Ministero dell'Ambiente e della Sicurezza Energetica

Commissione Tecnica PNRR - PNIEC

Parere n. 987 del 19/02/2026

Progetto	Impianto agrovoltaiico avanzato denominato "Spinazzola", di potenza pari a 630,11 MW da realizzarsi nei Comuni di Spinazzola (BAT) e Minervino Murge (BAT) e delle relative opere di connessione alla RTN da realizzarsi nel Comune di Spinazzola (BAT) ID_VIP: 13521
Proponente	Solaria Promozione e Sviluppo Fotovoltaico S.r.l.

Figura 43 – Illustrazione di una prescrizione compresa nelle CA n.1 - O

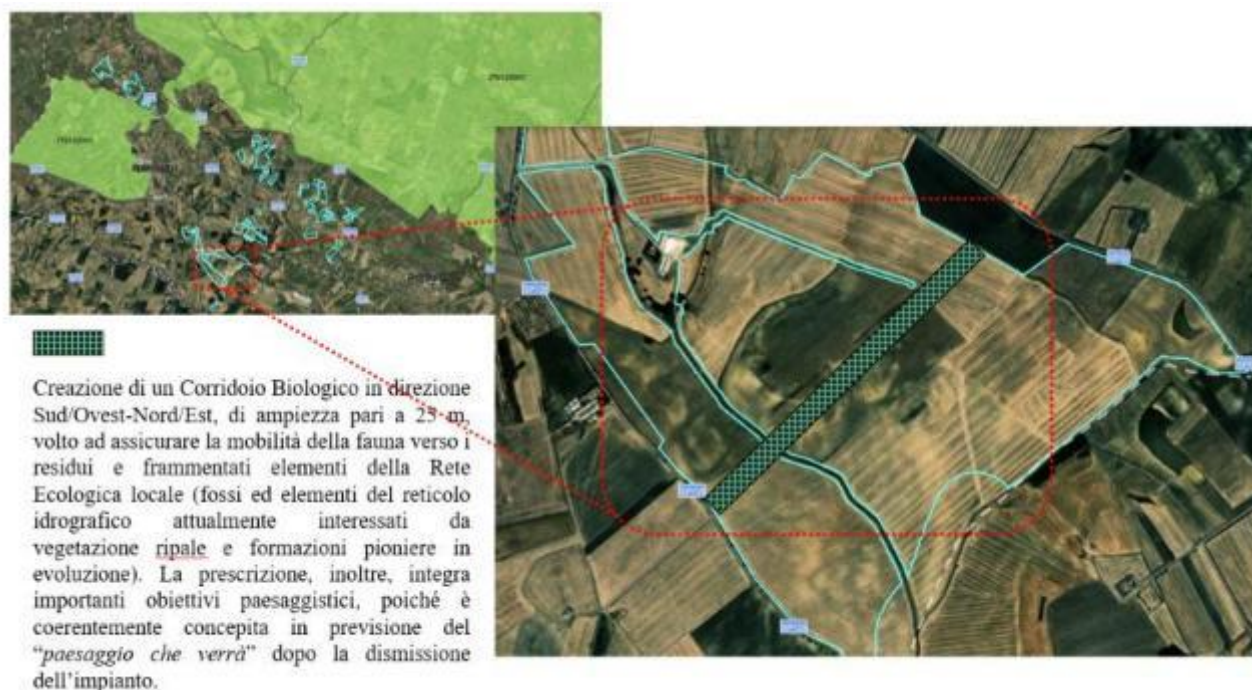
L'efficacia delle misure a favore della Biodiversità floristica e faunistica dovrà essere accertata attraverso specifiche attività di monitoraggio (**Condizione Ambientale** n. 7).

Figura 45 – Illustrazione di una prescrizione compresa nelle CA n.1 - P

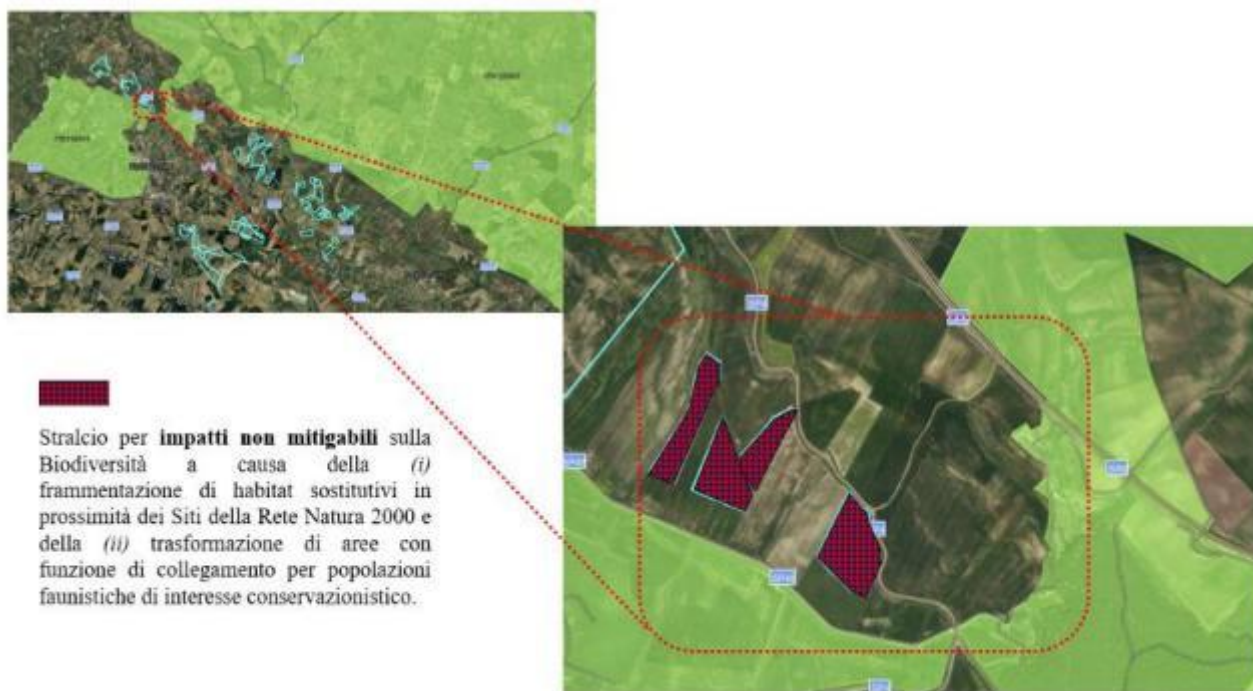
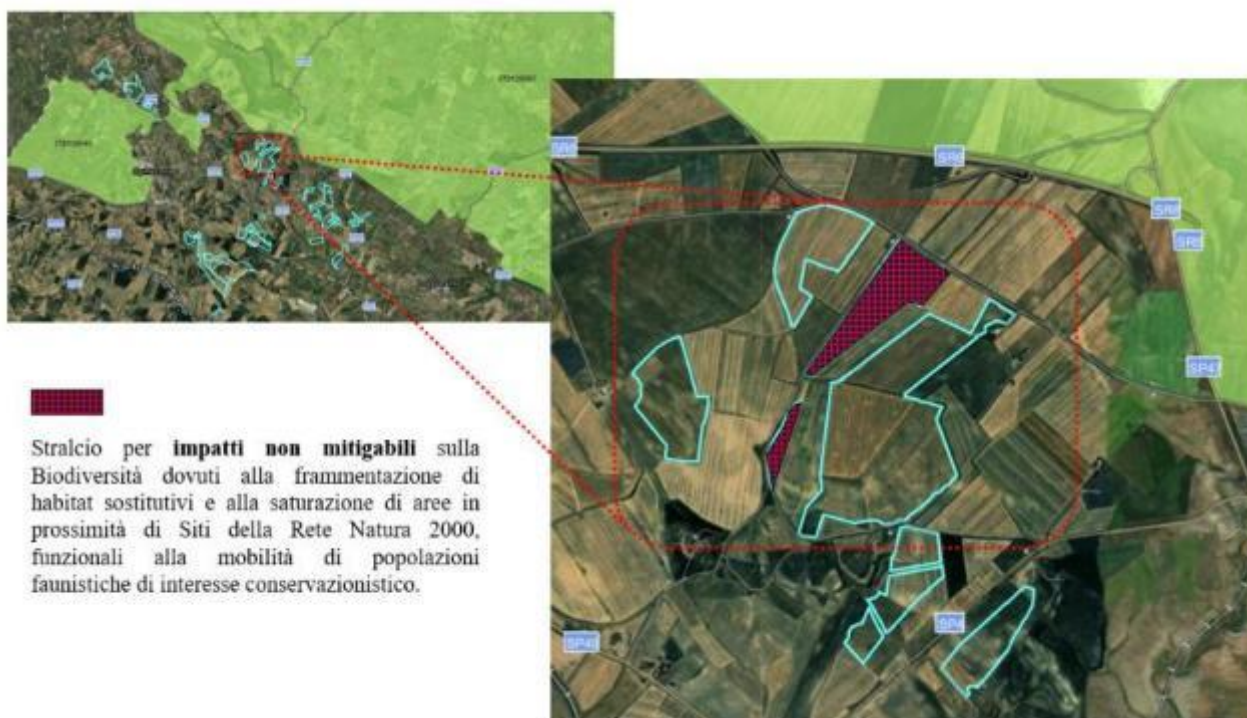
Ulteriori stralci del layout di Progetto, inoltre, si rendono necessari nei lotti indicati nella Figura 45 - P, laddove l’impianto tenderebbe a saturare e a frammentare un’area prossima al Sito Natura 2000, ritenuta, al contrario, di fondamentale importanza quale “habitat surrogato” per numerose specie di interesse conservazionistico (**Condizione Ambientale n. 1**).
